Znalecký posudek č. 11/2016

***kvality zhotovení konstrukce vozovky komunikace „V
Blaňkách“ v rámci akce „Odstranění škold po povodni
2013 – oprava místních komunikací - Obslužné
komunikace v Blaňkách a podél hráze“***

Znalecký posudek byl vypracován na základě objednávky Městského úřadu Veltrusy č. 89/2016 ze dne 4. 5. 2016. Jeho cílem je posouzení kvality provedení konstrukce vozovky komunikace v rámci stavební akce „Odstranění škod po povodni 2013 – oprava místních komunikací - Obslužná komunikace v Blaňkách“, a to zejména dodržení všech technických a kvalitativních parametrů ze strany zhotovitele.

Obr. A1 : Stávající stav komunikace (foto z osobní prohlídky) - povrch vozovky.

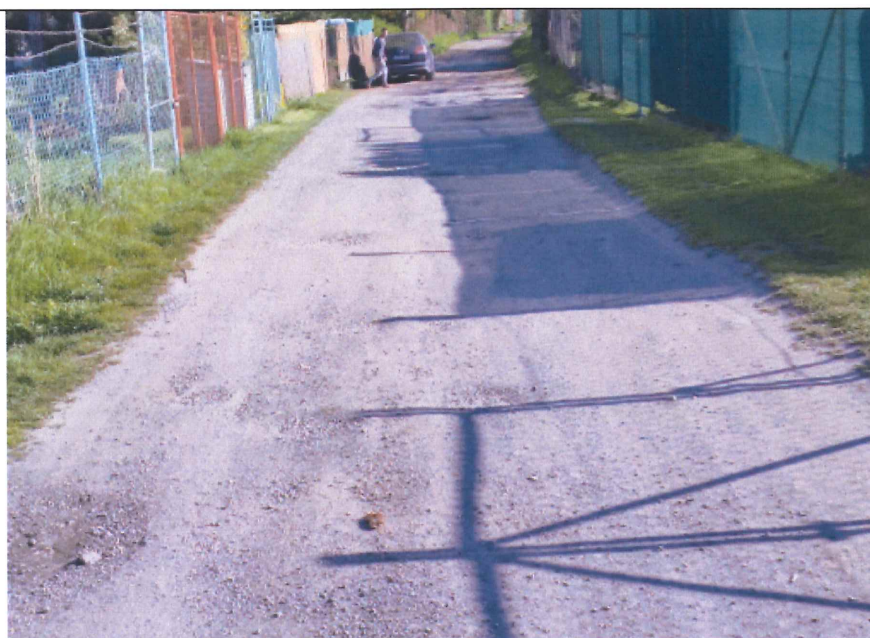
- Povrch vozovky není řádně odvodněn a je nerovný v podélném i příčném směru. Viz foto č. A1.
- Povrch vozovky trpí poruchami typu výtluky a kavernami. Viz foto č. A2, A3.
- Lokálně je patrné, že poruchy vozovky byly opravovány vlastníky obsluhovaných pozemků za účelem zlepšení jejího stavu. Viz foto č. A2, A3.
